改善箇所説明図

不具合の内容

コンクリート作業車 PY115-26、PY100-26H、PY80-26Hの第2ビームのビーム受け部において、溶接の施工不備の影響により使用方法によってはヘアクラックの発生に至る可能性があり、ヘアクラックが発生した状態のまま使用を続けると、ビームが変形して作業に支障をきたす恐れがある。

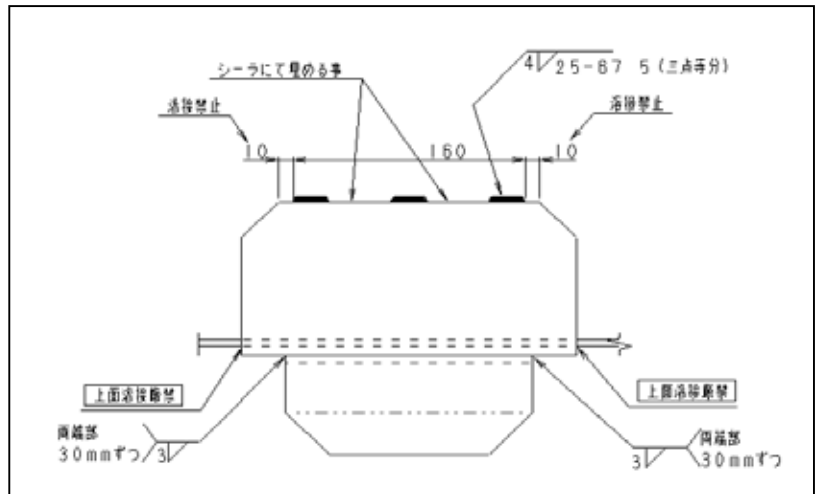
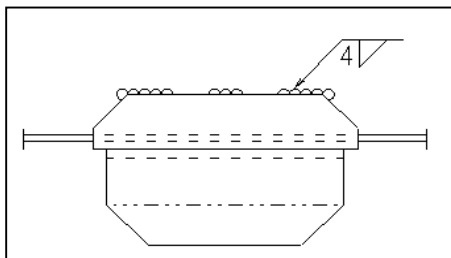
端部を巻き込んだような形で施工

溶接端部からヘアクラック発生

現状

改善処置

ビーム受け端部の溶接を調査し、補修工事を行なう。
 ・ビーム受けの端部を溶接禁止として施工する。
 ・ビーム受けのリブ部を延長してビーム側板部の中央部にて溶接を行う。

対象車両全車 第2ビームのビーム受け部において、ビーム受け端部の溶接を調査し、補修工事を行なう。
 1) ビーム受けの端部を溶接禁止として施工する。
 2) ビーム受けのリブ部を延長してビーム側板部の中央部にて溶接を行う。
